PHASE GÉNÉRIQUE
DU QUATRIÈME
RÉEXAMEN PÉRIODIQUE
DES RÉACTEURS DE 900 MWe D'EDF

*Rapport d'instruction
de l'Autorité de sûreté nucléaire*

Figure 1 : Risque de rejets dans l'environnement à la suite d'un événement interne (évaluations d'EDF)

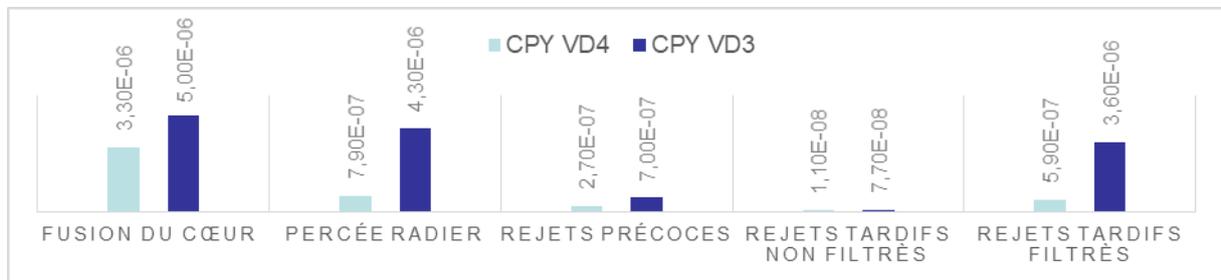
Les résultats présentés ci-après pour l'EPS de niveau 2 effectuée par EDF pour les événements internes sont représentatifs des réacteurs de 900 MWe de type CPY, à l'issue du déploiement des modifications en phase A. Cependant ces études ne tiennent pas compte des modifications de conduite et matérielles définies à l'issue de l'instruction relative aux accidents graves. Les EPS de niveau 2 associées aux événements internes conduisent aux résultats présentés sur la figure 1.

Figure 2 : Risque de rejets dans l'environnement en cas d'agression d'origine interne (évaluations d'EDF)

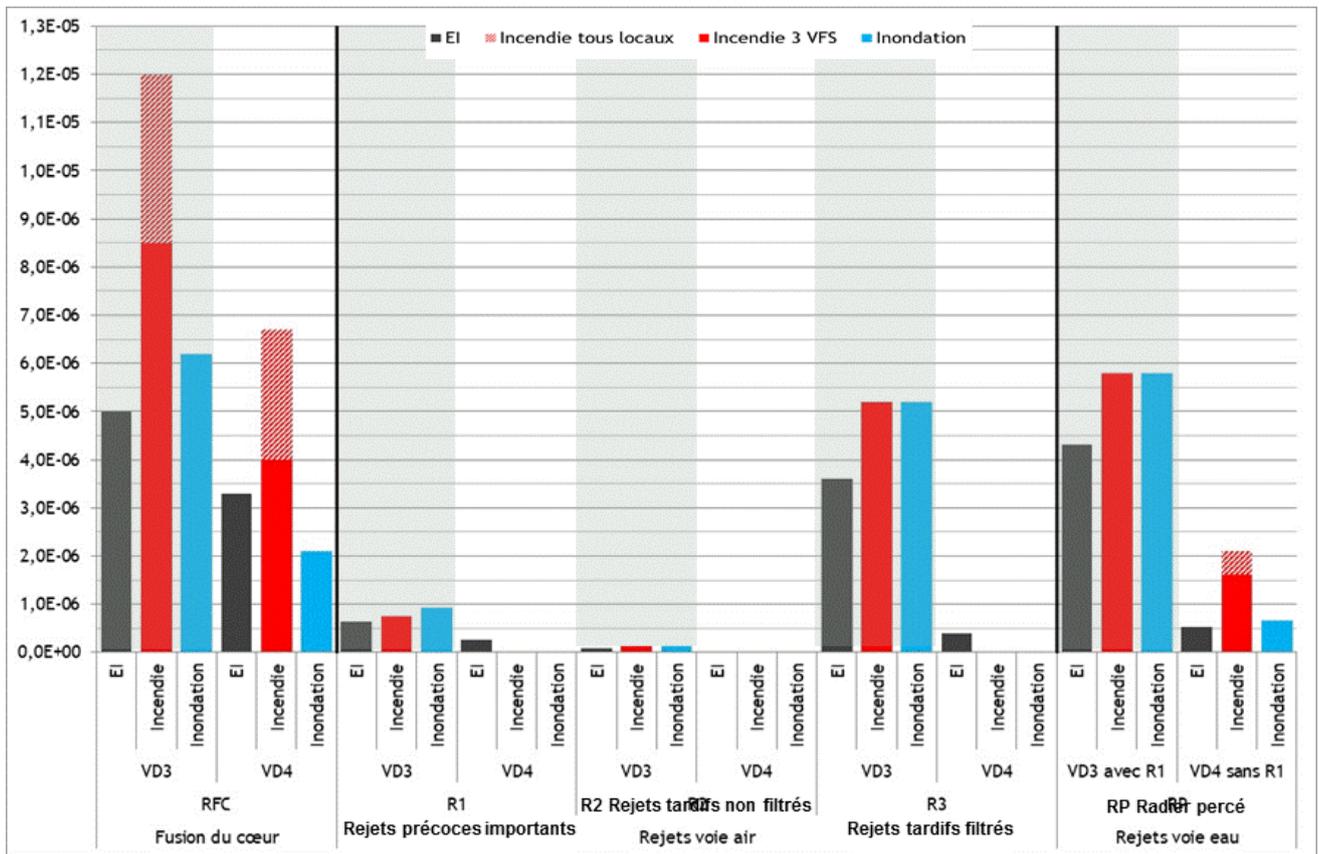
Les EPS de niveau 2 associées aux agressions d'origine interne conduisent aux résultats présentés sur la figure 2.

EDF conclut que ces résultats sont conformes aux objectifs retenus pour le réexamen. Les EPS de niveau 2 n'ont pas conduit EDF à retenir des modifications supplémentaires.
